MINISTERIE VAN VERKEER EN WATERSTAAT

Nr. zaak-id 31010101 (Voorheen ZLD-6311)

WERKBESTEK: bestek inclusief Nota van Inlichtingen
(wijzigingen, aanvullingen en vragen

voor het verbeteren van de gloopingconstructie ter
plaats van de Oesterdam, Eerste Bathpolder, de
Tweede Bathpolder, tussen dp 1186+40m en dp
1225+60m in 2009 en ter plaats van de Tweede
Bathpolder, Stroodorpepolder, Oostpolder en
Roelshoek, tussen dp 1225+60m en dp 1273+75m in
2010. Met bijkomende werken in de gemeente
Reimerswaal.

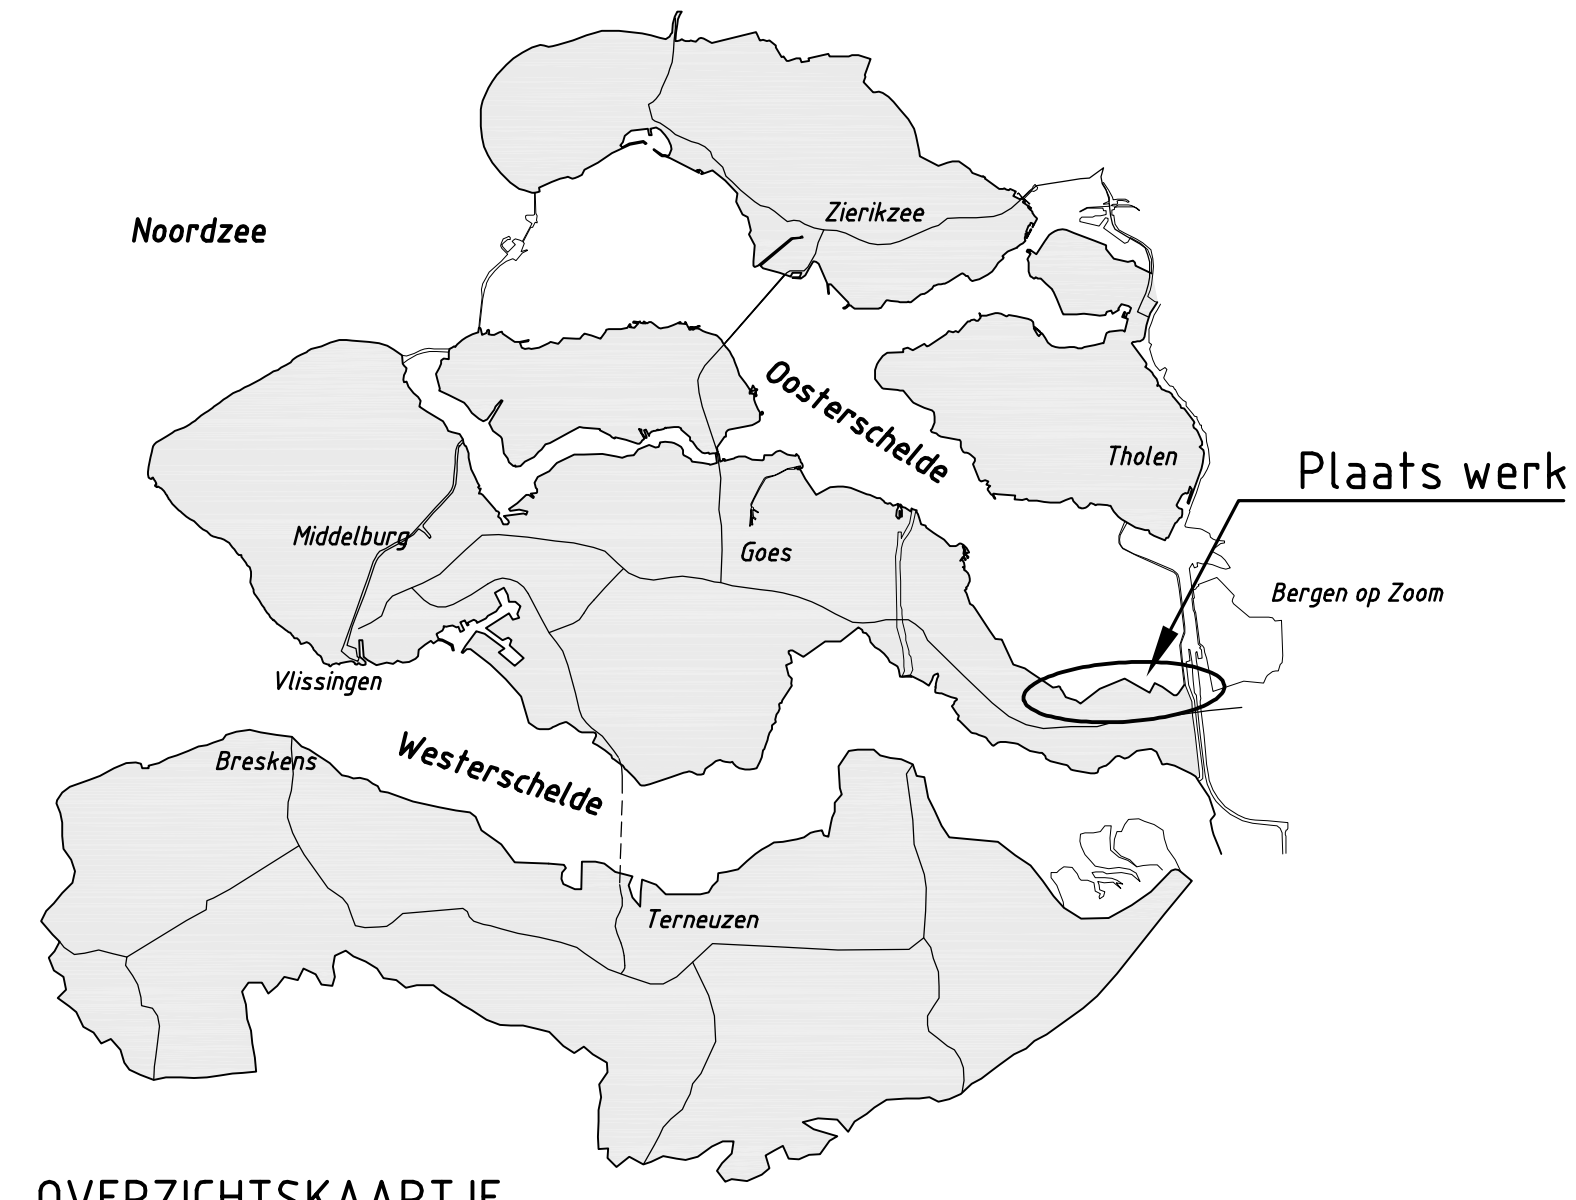
ZLRW 2008-1460	
ZLRW 2008-1351	Situatie (4) nieuw van dp 1226+65m tot dp 1238;
ZLRW 2008-1461	Nieuwe asfaltdeklaag dijkovergangen is uitgebreid.
ZLRW 2008-1352	Situatie (5) nieuw van dp 1238 tot dp 1249+50m;
ZLRW 2008-1462	
ZLRW 2008-1353	Situatie (6) nieuw van dp 1249+50m tot dp 1261+75m;
ZLRW 2008-1463	Nieuwe asfaltdeklaag dijkovergangen is uitgebreid.
ZLRW 2008-1354	Situatie (7) nieuw van dp 1261+75m tot dp 1274;
ZLRW 2008-1464	Aansluiting tegelpad aangepast einde werk. Bebording toegevoegd. Steiger dient teruggeplaatst te worden. Aangevulde grond dient ingezaaid te worden. Nieuwe asfaltdeklaag dijkovergang is uitgebreid. Doorsnede tpv boothelling is toegevoegd. Vervangen hekwerk. Aanbrengen wegmarkeringen.
ZLRW 2008-1355	Situatie verborgen glooiing bestaand en nieuw van dp 1207+75m tot dp
ZLRW 2008-1465	1207+95m;
ZLRW 2008-1356	Situatie verborgen glooiing bestaand en nieuw van dp 1270+45m tot dp
